志賀原子力発電所2号炉 敷地周辺の地質・地質構造について

敷地周辺(海域)の断層の評価
(コメント回答)

2026年4月3日
北陸電力株式会社

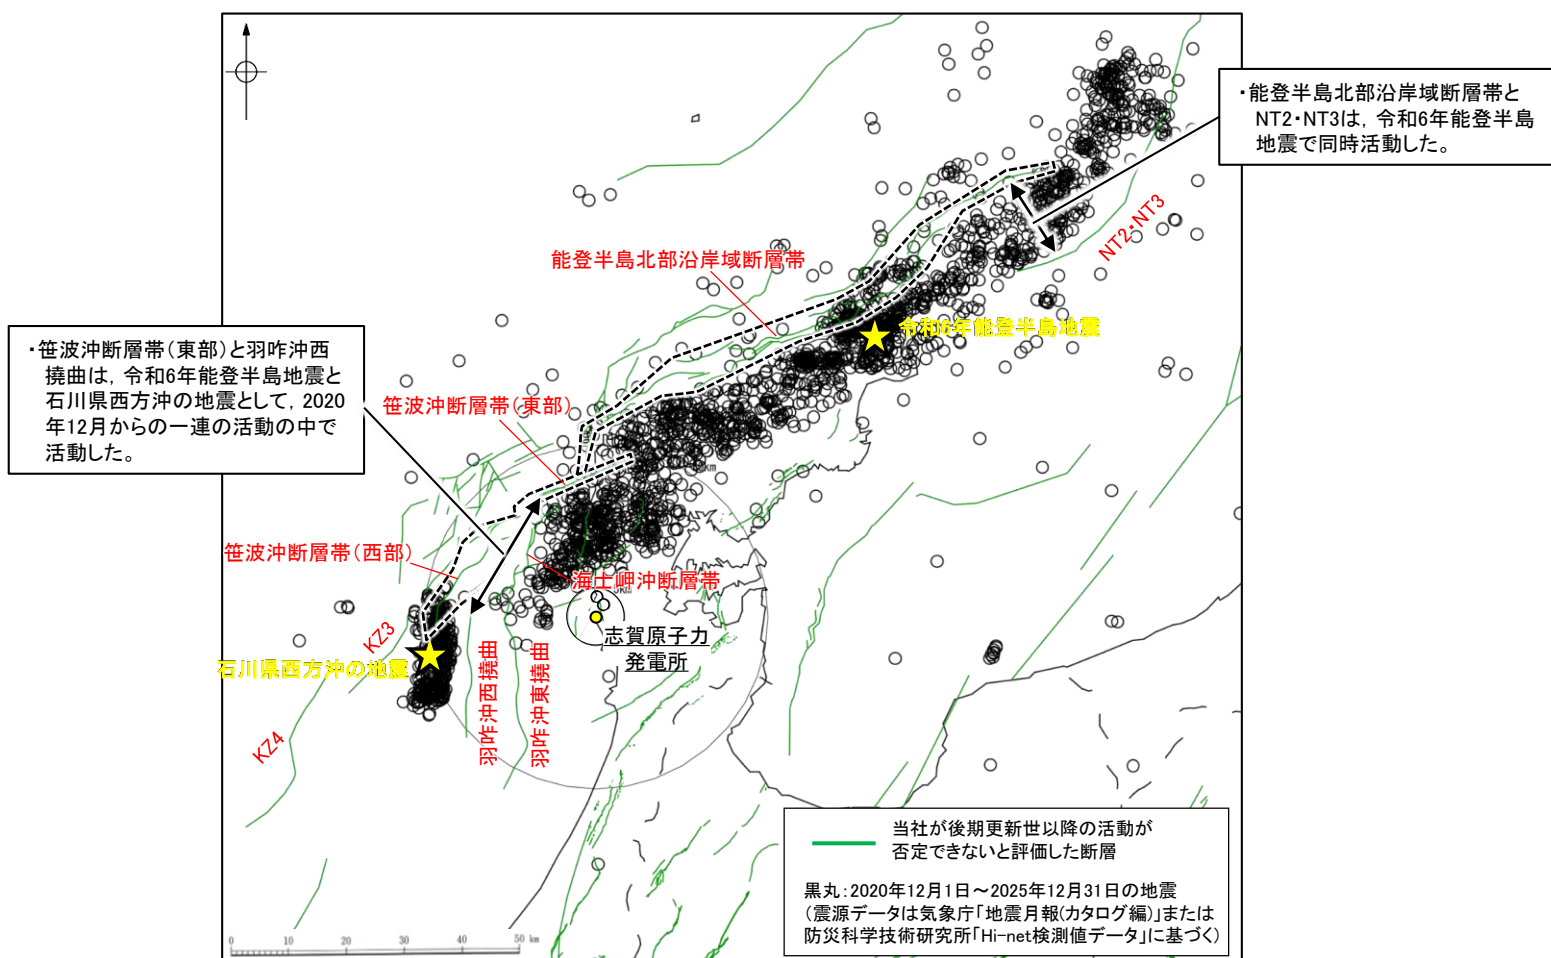
コメントNo.90

能登半島周辺では実際の地震活動で断層面の地下での位置関係, 地質構造の違い等を問わず同時活動していることから, 能登半島周辺の地域特性を踏まえ, 「海士岬沖断層帯と羽咋沖東撓曲」及び「海士岬沖断層帯と羽咋沖西撓曲」の連動評価については再度検討すること。

コメントNo.91

笹波沖断層帯(全長)と羽咋沖東撓曲の連動は検討ケースに選定されていないが, 検討ケースとして選定するか否かを整理したうえで, 改めて説明すること。

- 令和6年能登半島地震(M7.6)の震源断層は, 笹波沖断層帯(東部)~能登半島北部沿岸域断層帯~NT2・NT3の南西部にまたがる範囲で発生したとされており(地震調査委員会(2024b, c)), 海士岬沖断層帯は当地震で北部がわずかに変位した可能性があるとされている(地震調査委員会(2025a))。また, 石川県西方沖の地震(M6.6)の震源断層は, 羽咋沖西撓曲であるとされている(平松ほか(2025))。地震調査委員会は, 両地震を2020年12月からの一連の活動の中で発生したとしている。
- 令和6年能登半島地震では, 震源域の北東部で, 断層の傾斜方向が異なるが, 並走区間の地下深部で近づく関係にある能登半島北部沿岸域断層帯とNT2・NT3が同時活動した。また, 令和6年能登半島地震の震源断層である笹波沖断層帯(東部)と石川県西方沖の地震の震源断層である羽咋沖西撓曲は, 断層の傾斜方向が異なり, 断層面は地下深部で離れていく関係にあるが, 一連の活動の中で活動している。このような地震活動と断層の分布関係が, 能登半島周辺の地域特性としてあげられる。
- 連動の検討にあたっては, 能登半島周辺の地域特性を踏まえ, 安全側に判断し, 「断層の傾斜方向が異なるが, 並走区間の地下深部で近づく場合」または「断層の傾斜方向が異なり, 断層面は地下深部で離れていく関係の場合」であっても, 同時活動しない可能性を示唆するデータとして重視しないこととする。

- 能登半島周辺の地域特性を踏まえた連動の検討対象断層については, 令和6年能登半島地震及び石川県西方沖の地震の震源断層に加え, 両地震の震源域と平面的に近接しておおむね延長部に位置する断層の組合せを抽出することとし, 具体的には, 「笹波沖断層帯(全長)と羽咋沖西撓曲」, 「海士岬沖断層帯と羽咋沖東撓曲」, 「海士岬沖断層帯と羽咋沖西撓曲」及び「笹波沖断層帯(全長)とKZ3・KZ4」とする。
- また, 「笹波沖断層帯(全長)と羽咋沖東撓曲」についても, 能登半島周辺の地域特性を考慮し連動の検討対象として選定したうえで, 能登半島周辺の地域特性を踏まえた連動の検討対象の組合せとして抽出した(各検討対象断層の組合せの連動の検討結果の概要は次頁~P.15)。

【笹波沖断層帯(全長)】(詳細はP.18)

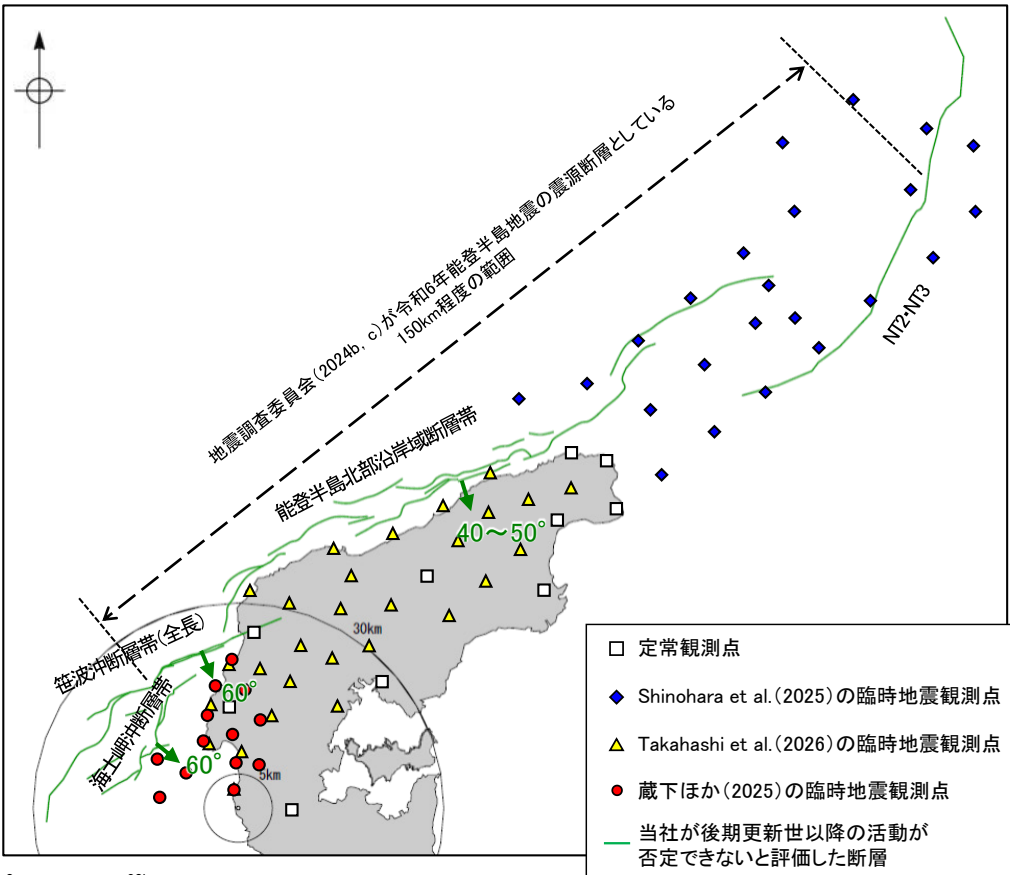
コメントNo.83

事業者が評価した能登半島北部沿岸域断層帯の傾斜角よりも、より低角としている知見も示されていることから、令和6年能登半島地震の震源断層となった同断層帯及びその西方の笹波沖断層帯や海士岬沖断層帯の傾斜角については、新知見も踏まえた丁寧な説明を行うとともに、引き続き、関連する知見の収集を行い、評価に反映すること。

・令和6年能登半島地震に関する知見のうち、臨時地震観測を行った知見(Takahashi et al.(2026))によれば、2007年能登半島地震の震源断層である笹波沖断層帯(東部)は、令和6年能登半島地震では再破壊しなかったとしており、笹波沖断層帯(東部)の傾斜角については示されていない。また、その他に反射法地震探査や臨時地震観測により断層面を推定した知見は認められない。このことから、反射法地震探査の結果から推定している地震調査委員会(2025a)、佐藤ほか(2007a)及び文科省ほか(2015)を重視することとし、**傾斜角は60° と評価した。**
